**Wijziging Interim omgevingsverordening ivm plan N631
onderdoorgang spoor, Gilze en Rijen**

Provincie Noord-Brabant

**Nota van zienswijzen en lijst van (ambtshalve) wijzigingen
Bestemmingsplan “N631 onderdoorgang spoor Rijen”
8 juni 2021**

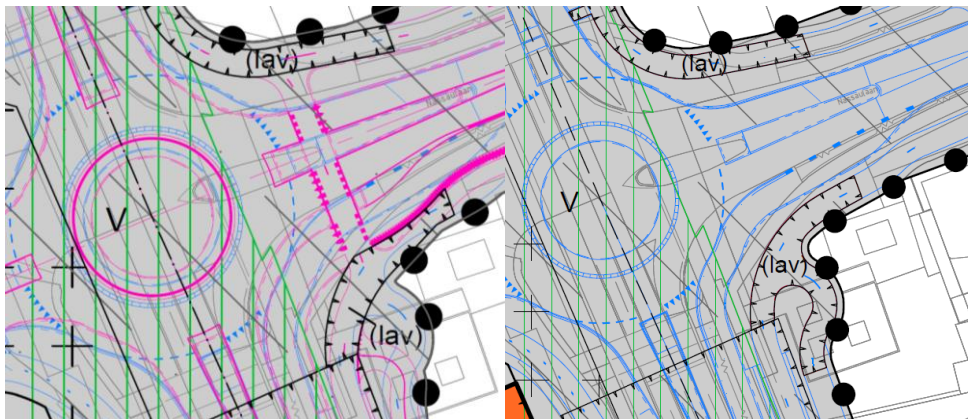
b. Reclamant stelt dat de planvorming onvoldoende rekening houdt met de toekomstige verbreding (van 2 naar 4 sporen) van het spoor tussen Tilburg en Breda en dat hier ook het geld voor de onderdoorgang beschikbaar wordt gesteld.	Tijdens het proces heeft ProRail, als spoorbeheerder continu aan tafel gezeten om het ontwerp voor de onderdoorgang te beoordelen. Hierbij is een eventuele verdubbeling van het huidige aantal sporen nooit naar voren gekomen als eis of wens. Berichtgeving over een eventuele verdubbeling van de sporen is enkele maanden geleden in de pers geweest. Het gaat hierbij echter om de periode na 2040. Hiervoor voert ProRail nu eerste verkenningen uit voor het spoorverkeer in Nederland, maar eventuele uit te voeren oplossingen zijn nog ver weg. Een eventuele verdubbeling van het spoor is dan ook nu nog allerm minst zeker en hier wordt op dit moment nog niet op voorgesorteerd. Wel is rekening gehouden met een herprofilering van het spoor, waardoor er rekening wordt gehouden met een toekomstige, meer concrete wens om de huidige sporen verder uit elkaar te kunnen leggen.

Door de aanleg van de tunnelbak op de huidige locatie van de spoorwegovergang kan het verkeer over de N631 gedurende lange tijd geen gebruik maken van het terrein dat ingericht wordt als werkterrein om de tunnelbak aan te leggen. Door de ligging tussen een bos- en natuurgebied en het dorp Rijen is er geen logische bestaande alternatieve route om het verkeer om te leiden. Er is gezocht naar een manier om het verkeer met het gebruik van zo weinig mogelijk omliggend terrein om te leiden op de locatie zelf. Het is daarbij alleen mogelijk gebleken om het verkeer aan de zuidwestzijde om de te bouwen tunnelbak te leiden. Voor een wegomleiding aan de noordoostzijde zouden diverse woningen moeten worden afgebroken. Deze optie bleek hierom niet reëel. Aan de andere zijde ligt het eetcafé de vijf Eiken wat monumentaal is en behouden dient te blijven. Wel wordt het zalencomplex van het eetcafé dat niet monumentaal is afgebroken om de nieuwe aansluiting van de weg Vijf Eiken op de nieuwe rotonde mogelijk te maken. Hierdoor is het ook mogelijk om hier de tijdelijke omleidingsweg te realiseren. De tijdelijke omleidingsweg komt waar mogelijk zo dicht mogelijk bij de tunnelbak te liggen om het verlies aan natuur tot een minimum te beperken. Met ditzelfde doel wordt gebruik gemaakt van gronden van de toekomstige wadi. De wadi wordt pas aangelegd nadat het verkeer weer gebruik kan gaan maken van de nieuwe weg door de tunnelbak. Als laatste is een werkterrein voor de aanleg van de tunnelbak noodzakelijk. Voor de aanleg zijn dagelijks een aanzienlijk aantal verplaatsingen van personeel en materialen noodzakelijk tussen de werkplaats waar de tunnelbak moet komen en het spoordeel wordt gebouwd en het werkterrein. Onder andere voor het uitgraven van de tunnelbak en de aanvoer van materiaal en materieel om de tunnelbak te maken. Het is hiervoor noodzakelijk dat het werkverkeer voor de aanleg van de tunnelbak de tijdelijke omleidingsweg en het verkeer daarop zo weinig mogelijk kruist. Ten eerste om conflicten te voorkomen, ten tweede om de doorstroming op de tijdelijke omleidingsweg niet te veel te beperken, ten derde omdat de tijdelijke wegomleiding ook het spoor gelijkvloers kruist, waardoor er bij passerende treinen geen vervoer mogelijk is tussen werkplaats en werkterrein. Aan de noordwestzijde van de overgang is inderdaad een parkeerterrein in de huidige situatie, maar deze wordt grotendeels gebruikt voor de realisatie van de tijdelijke omleidingsweg voor zowel het deel voor auto's als voor het vrij liggende fietspad, zoals ook op bovenstaande afbeelding te zien

is. Een werkterrein op deze locatie zou daarom veel te klein worden en daarnaast aan de verkeerde kant van de tijdelijke omleidingsweg komen te liggen met veel kruisend verkeer tot gevolg. Er bleek na afweging van alle alternatieven dus geen andere locatie mogelijk dan het bosgebied ten zuidoosten van de tunnelbak aan te wijzen als werkterrein. Het gebruik van zowel de tijdelijke omleidingsweg als het werkterrein gaat tijdelijk ten koste van bos- en natuurgebied (NNB). Conform de provinciale regels is hiervoor compensatie noodzakelijk. Zoals eerder aangegeven dient het gebied dat tijdelijk wordt gebruikt, gecompenseerd te worden met een toeslagfactor van 1,66. Hierdoor wordt 66% meer natuur aangelegd op een nieuwe locatie dan tijdelijk gebruikt wordt voor de aanleg van de onderdoorgang. Daarnaast worden alle gronden die tijdelijk worden gebruikt voor de aanleg van de onderdoorgang na afloop van de werkzaamheden in de huidige staat teruggebracht en worden deze gronden dus opnieuw aangeplant. Hierdoor wordt het bestaande grondgebied niet 1,66 keer gecompenseerd, maar na afloop van de werkzaamheden +/- 2,66 keer. De compensatie van NNB kan alleen op gronden die door de provincie zijn aangewezen als <i>'nog niet gerealiseerde delen van het NNB'</i> in de interim omgevingsverordening Noord-Brabant. In Rijen en direct aangrenzend aan Rijen zijn geen niet gerealiseerde delen van het NNB, waardoor de compensatie (los van het terug planten van groen) niet in nabij Rijen kan plaatsvinden. Met de locatie naast de vliegbasis wordt de compensatie op relatief korte afstand van de huidige locatie aangelegd. Op deze manier wordt het tijdelijke gebruik ruimschoots gecompenseerd met groen in het gebied zelf en haar directe omgeving. Naar aanleiding van deze zienswijze wordt in paragraaf 3.2.3 onder het onderdeel Natuur Netwerk Brabant NB in de toelichting de volgende zinssnede toegevoegd: <i>Verskillende alternatieven voor het gebruik van het gebied met NNB zijn afgewogen, maar hierbij is gebleken dat deze niet voldoen om het verkeer in de tijdelijke situatie af te kunnen wikkelen.</i>
